東海第二発電所発電用原子炉設置変更許可申請書

(発電用原子炉施設の変更)

名 称 東海第二発電所

圧縮減容装置の設置を行う。

第 7.3-1 図 固体廃棄物処理系統概要図

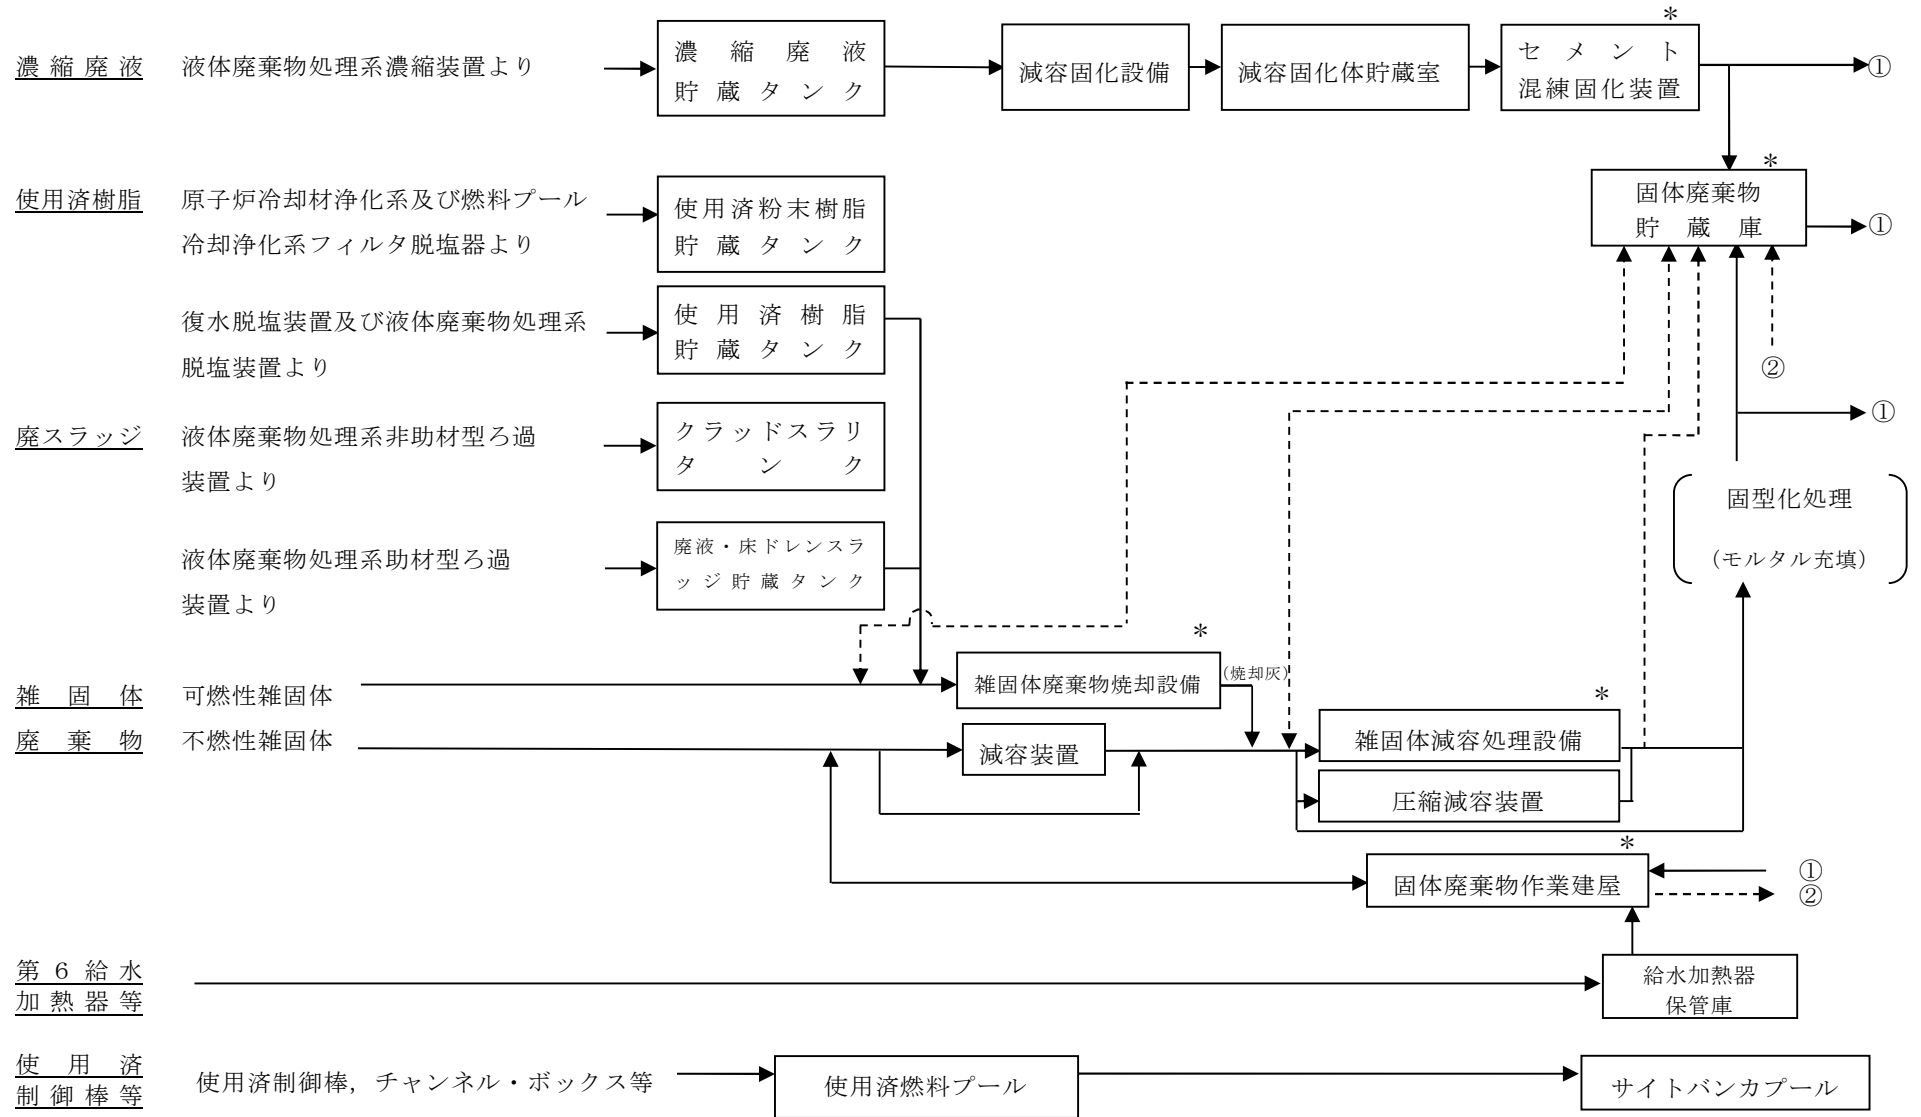
令和元年 7 月 24 日付け，原規規発第 1907243 号をもって設置変更許可を受け，令和元年 9 月 24 日付け総室発第 69 号をもって設置変更許可を申請（令和 2 年 11 月 16 日付け総室発第 78 号，令和 3 年 2 月 19 日付け総室発第 109 号で一部補正）している東海第二発電所の発電用原子炉設置変更許可申請書の添付書類八の記載のうち，下記項目の記述及び関連図面等を次のとおり変更又は追加する。

雑固体廃棄物の処理を行う設備は，雑固体廃棄物焼却設備，減容装置，雑固体減容処理設備（東海発電所及び東海第二発電所共用，既設）及び圧縮減容装置である。

可燃性雑固体廃棄物は，ドラム缶等に詰めて貯蔵保管するか又は雑固体廃棄物焼却設備で焼却し，焼却灰は不燃性雑固体廃棄物として処理する。雑固体廃棄物焼却設備の排ガスは，セラミックフィルタ及び高性能粒子フィルタを通し（除染係数 10^5 以上）⁽¹⁾ 廃棄物処理建屋排気口（地上高約50m）から放射性物質濃度を監視しつつ放出する。不燃性雑固体廃棄物は，仕分けし，圧縮可能なものは圧縮減容し，必要に応じて雑固体減容処理設備で熔融・焼却した後，ドラム缶等に詰めて貯蔵保管するか又は固型化材（モルタル）を充填してドラム缶内に固型化し貯蔵保管する。雑固体減容処理設備の排ガスはセラミックフィルタ及び高性能粒子フィルタを通し（除染係数 10^7 以上）⁽²⁾ ⁽³⁾ 排気筒から放射性物質濃度を監視しつつ放出する。
